ИЗМЕНЕНИЕ № 2

СТО ЦКТИ 10.002–2007

**«Элементы трубные поверхностей нагрева,
трубы соединительные в пределах котла
и коллектора стационарных котлов.
Общие технические требования к изготовлению»**

Утверждено и введено в действие Приказом генерального директора ОАО «НПО ЦКТИ» от 20.09.2010 № 307

Рисунок 13.0

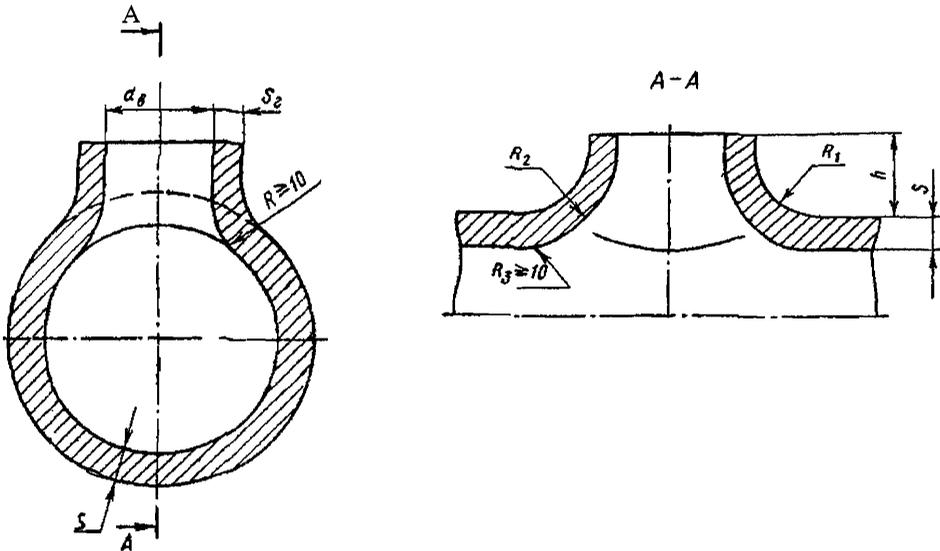
13.1.5.5 Значение радиуса R_1 (рисунок 13.0) перехода наружной поверхности горловины к поверхности коллектора, на котором она отбортована, должно быть не менее толщины стенки коллектора S . Величину радиуса сопряжения R_1 допускается доводить механическим способом до размера, установленного чертежом.

Сопряжение внутренней поверхности коллектора с поверхностью горловины R_2 должно быть плавным. Это сопряжение допускается доводить зачисткой механическим способом радиусом R_3 не менее 10 мм в соответствии с рисунком 13.0.
